TRANS/WP.29/2005/9  
22 December 2004

**ПРЕДЛОЖЕНИЕ ПО ПРОЕКТУ ДОПОЛНЕНИЯ 9 К ПОПРАВКАМ  
СЕРИИ 02 К ПРАВИЛАМ № 7**

(Подфарники, задние габаритные огни, стоп-сигналы и контурные огни)

- "5.        Маркировка отдельных огней

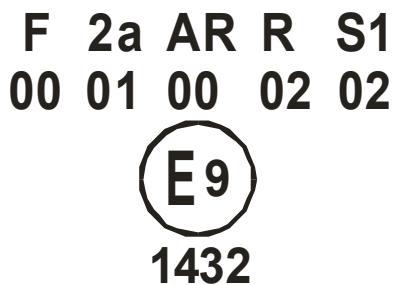
Включить новый пример 5 следующего содержания:

Приложение 3: после рис. 3 (и перед положениями, касающимися модулей источника света) включить новый рис. 4 следующего содержания:

Приведенный выше пример соответствует маркировке рассеивателя, предназначенного для использования в огнях различных типов. Знаки официального утверждения показывают, что данное устройство было официально утверждено в Испании (E9) под номером официального утверждения 1432 и включает:

задний противотуманный огонь (F), официально утвержденный в соответствии с Правилами № 38 в их первоначальном варианте;

задний указатель поворота категории 2а, официально утвержденный в соответствии с поправками серии 01 к Правилам № 6;

фару заднего хода (AR), официально утвержденную в соответствии с Правилами № 23 в их первоначальном варианте;

задний габаритный (боковой) огонь красного цвета (R), официально утвержденный в соответствии с поправками серии 02 к Правилам № 7;

стоп-сигнал с одним уровнем освещения (S1), официально утвержденный в соответствии с поправками серии 02 к Правилам № 7".
